# Mémoire en réponse à l'avis de la MRAE

Projet de parc éolien de Fromentaux  
(87)

23 avril 2020

n°MRAe 2020APNA24

Carte 43. Localisation des impacts de l'implantation du projet vis-à-vis de la sensibilité des habitats de la zone d'étude.

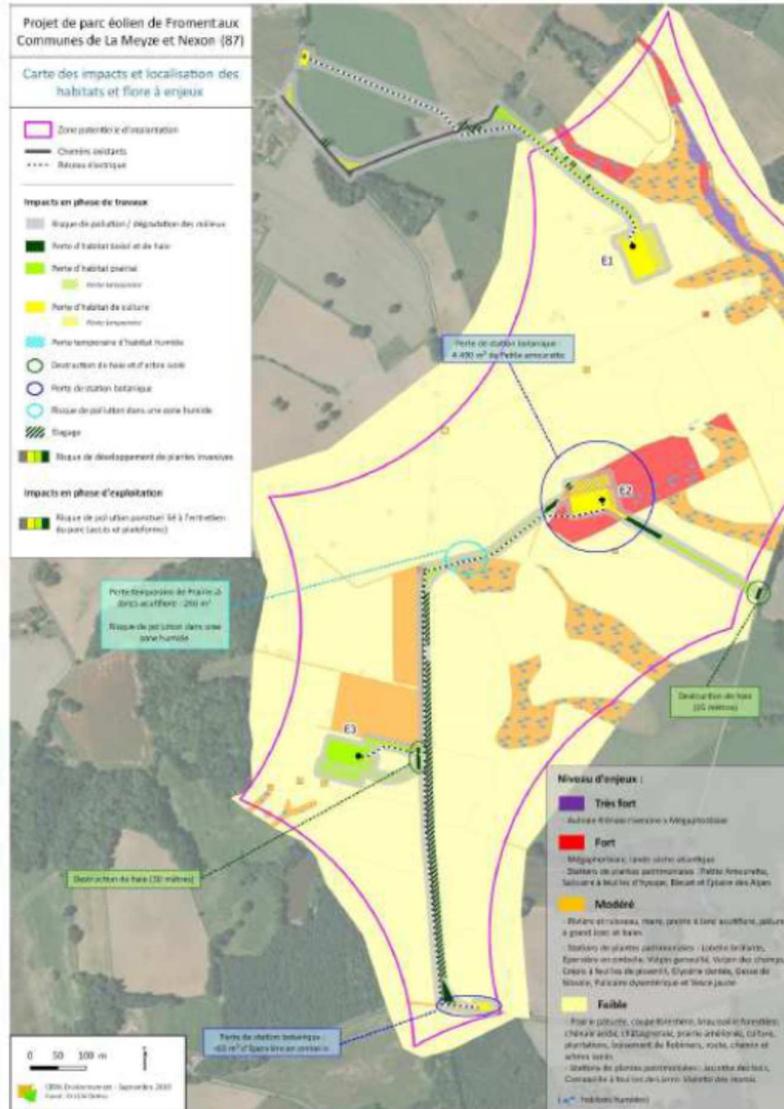
Globalement le dossier annonce un évitement maximum, pour l'ensemble de ses réalisations, des secteurs à enjeux pour les habitats naturels et la faune terrestre (Cf en particulier carte 43 page 79 de l'étude d'impacts naturalistes reproduite ci-dessous et la carte 44 page 291). Les impacts résiduels sont évalués comme suit :

**Habitats** : Le projet impacte 4 490 m<sup>2</sup> de station de Petite Amourette (implantation de l'éolienne E2), espèce en danger sur la liste rouge régionale, et 246 m<sup>2</sup> de zones humides. Il intègre une mesure (annoncée comme d'accompagnement) de remise en état de la zone humide impactée, après travaux (Mesure C24), le maintien des pratiques culturales extensives favorables aux espèces végétales messicoles (Petite Amourette, Salicaire à feuilles d'hysope et Lobélie brûlante) (Mesure E20) et la reconstitution de haies sur une longueur de 90 m en dehors du site du projet (compensation de 2 pour 1) (cf. p. 375 mesure E21). Le projet nécessite le défrichement de 1 173 m<sup>2</sup> (piste d'accès temporaire, piste d'accès permanente menant à l'éolienne E2), dont 410 m<sup>2</sup> de Chênaie acide et de 763 m<sup>2</sup> de Châtaigneraie. La surface de compensation est portée à 5 865 m<sup>2</sup> (coefficient de 5), qui sera soit indemnisée soit réalisée sur des sites qui restent à identifier. **La MRAe recommande de privilégier le reboisement.**

ENGIE GREEN FROMENTAUX s'engage à privilégier le reboisement. Des discussions sont en cours avec l'animateur du site Natura 2000 « Haute Vallée de la Dronne » et un propriétaire foncier pour reboiser une parcelle de 5865m<sup>2</sup> au bord de la Dronne en essences locales favorables à la biodiversité. Le propriétaire foncier s'engage à réaliser les interventions sylvicoles nécessaires à la réussite et à la bonne venue de la plantation et à ne pas défricher. Cette mesure permettra de compenser l'impact forestier lié au déboisement réalisé sur le projet.
